Notre réf.: 6C/015/2019, PAP QE 18559/6C

AVIS

Objet : Avis de la commission d'aménagement

SD « route d'Arlon – centre sud-ouest »

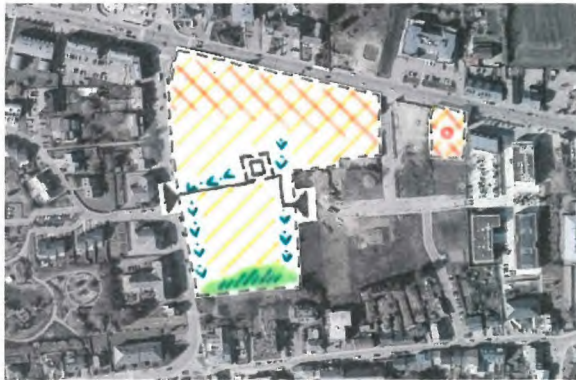
La commission relève une incohérence entre le PAP 16204/6C approuvé en date du 11 juin 2010 et le présent schéma directeur au niveau du réseau routier.

Le cheminement routier, qu'il y a lieu d'aménager sous forme de zone résidentielle, ainsi que la placette sont à adapter au contexte urbain existant. Dès lors, l'accès de la rue résidentielle est à aménager entre les deux bâtiments existants de la rue de la Chapelle. L'aménagement d'une rue supplémentaire en cul-de-sac vers le nord s'avère être superflu et non rationnel. Par conséquent, cet accès est à supprimer. (Cf. esquisse)

Illustration reprenant les délimitations des zones soumises à PAP - Pottemt Bolleschmuer / Pull / rue des Carrières et Schleidberg

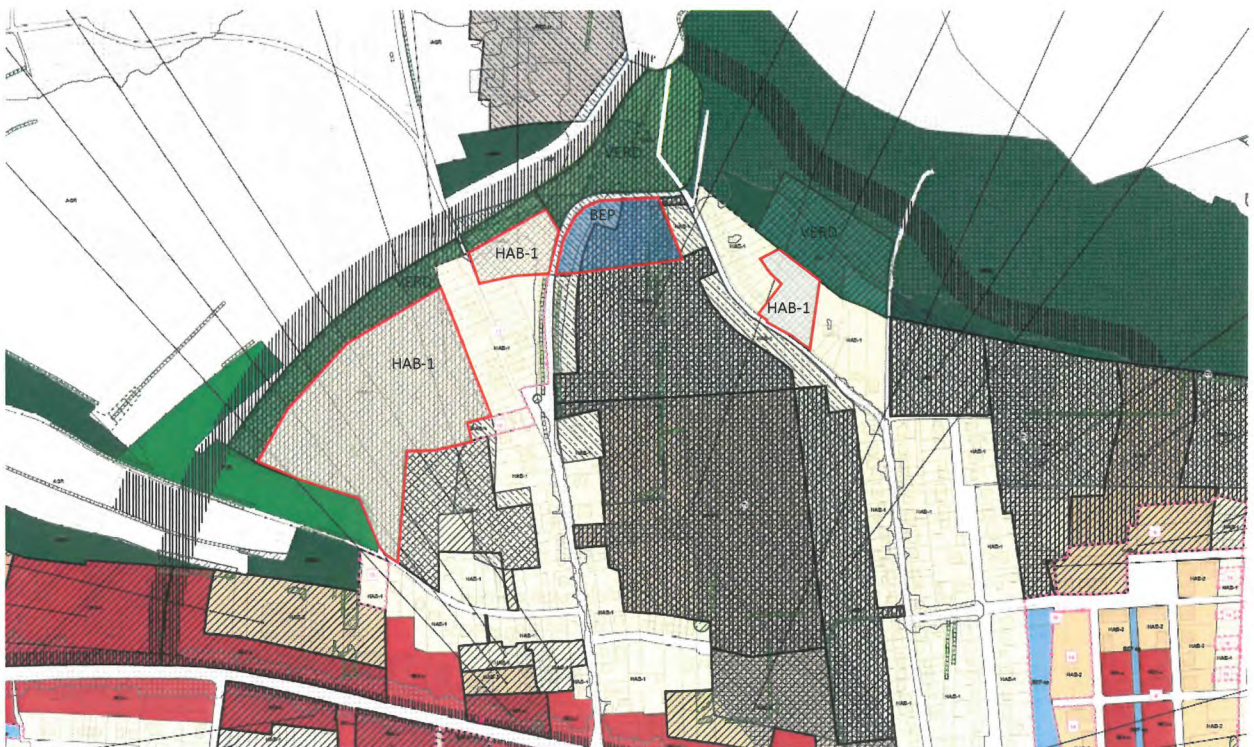
Pour toutes ces raisons, la commission est d'avis que les fonds en question seront actuellement à maintenir en zone de verdure [VERD]. (Cf. illustration p.17)

En outre, la commission préconise de déplacer à terme la zone de bâtiments et d'équipements publics [BEP] projetée au lieu-dit « *Schleiberg* » au nord de la partie 3 de la zone « Pottemt Bolleschmuer » aux fins de créer une transition cohérente entre les axes routiers importants, la zone de verdure préconisée et les nouveaux quartiers d'habitations. (Cf. illustration p.17)

Les considérations émises précédemment par rapport à l'urbanisation à proximité de la voie de délestage concernent également les deux SD précités. En effet, il y a lieu d'éviter toute création de nouveaux quartiers d'habitation le long de la nouvelle voie de délestage.

Dès lors, les délimitations des SD sont à redéfinir telles que proposées dans l'illustration ci-dessous.

Aux fins de maintenir une zone de transition cohérente vers le paysage ouvert et d'éviter une excroissance importante par rapport à une limite cohérente des zones destinées à être urbanisées, la commission se prononce actuellement pour un maintien de la délimitation du périmètre d'agglomération actuel. (Cf. illustration ci-dessous)

Par ailleurs, la commission propose de déplacer à terme la zone de bâtiments et d'équipements publics [BEP] au nord de la partie 3 de la zone « Pottemt Bolleschmuer » afin de créer une transition cohérente entre les axes routiers, la zone de verdure illustrée et les nouveaux quartiers d'habitation.

SD « Glass Center »

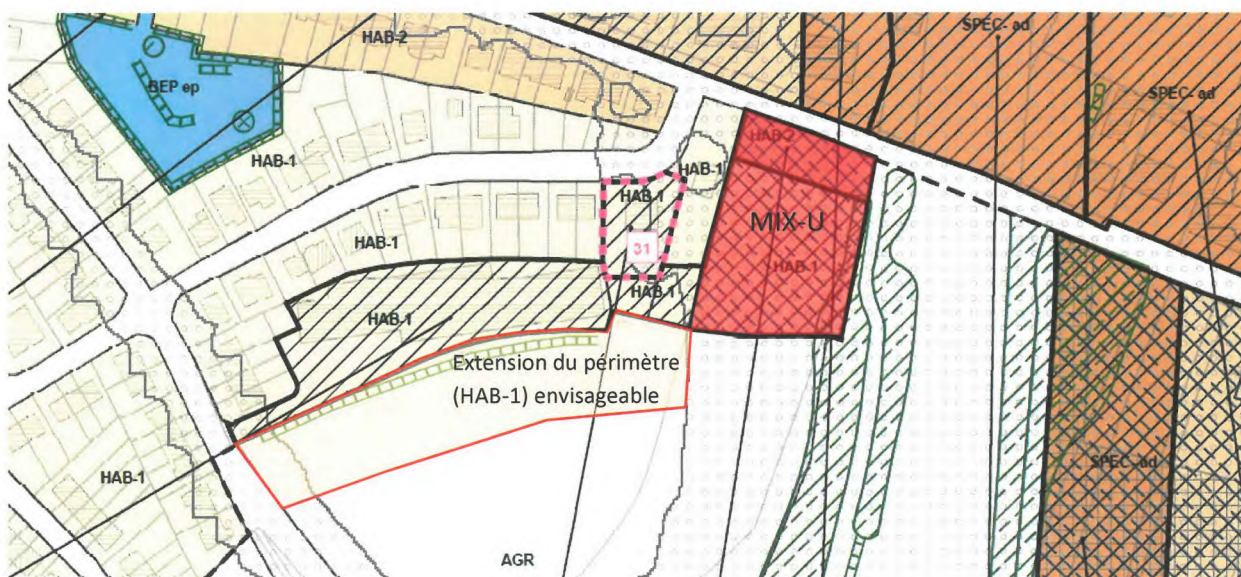
La commission est d'avis qu'il importe de revoir la zone de base de la partie est du nouveau quartier qui comprend la zone d'habitation 2 [HAB-2] et la partie de la zone d'habitation 1 [HAB-1] adjacente en contrebas. En effet, les fonds concernés se trouvent à proximité directe de

l'autoroute et sont soumis à d'importantes nuisances sonores. Dès lors, la mise en place d'une zone mixte [MIX] y serait plus cohérente, sous condition d'implanter des bâtiments avec des fonctions autres que l'habitat de manière à générer une barrière anti-bruit par rapport à l'autoroute. Le quartier d'habitation ne serait pas ou serait moins exposé au bruit.

Qui plus est, force est de constater que la délimitation au nord-ouest du périmètre ne permet pas une urbanisation rationnelle avec une implantation de part et d'autre de la zone résidentielle. A terme, un agrandissement du périmètre y serait envisageable et cohérent afin de rationaliser l'utilisation du sol et de l'espace. (Cf. illustration ci-dessous)

Annexe 1

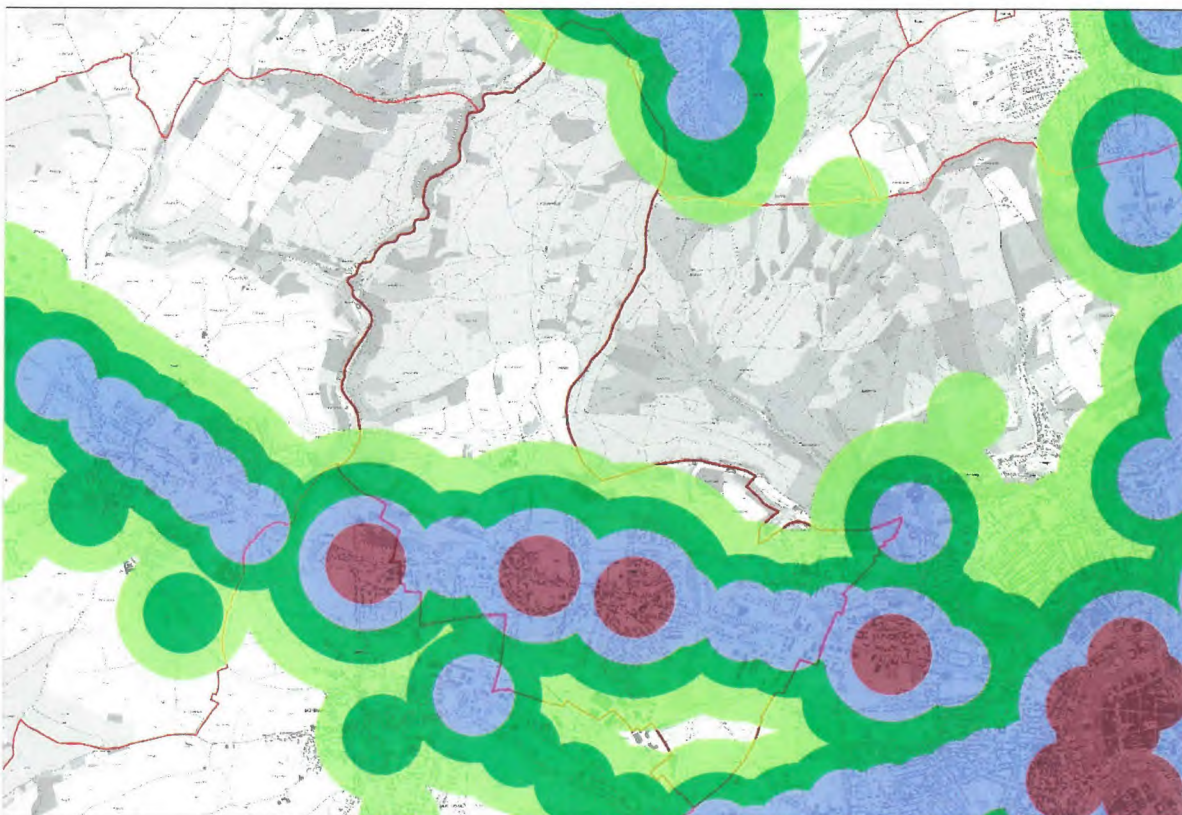
En vue de répondre aux orientations stratégiques de l'aménagement du territoire, il est indiqué que les autorités communales, avant de consommer des terrains libres en périphérie, mobilisent en priorité les surfaces libres à l'intérieur des structures urbaines existantes. En outre, il convient de favoriser une densification adaptée à proximité de l'offre des transports en commun (Annexe 1) et des équipements et services.
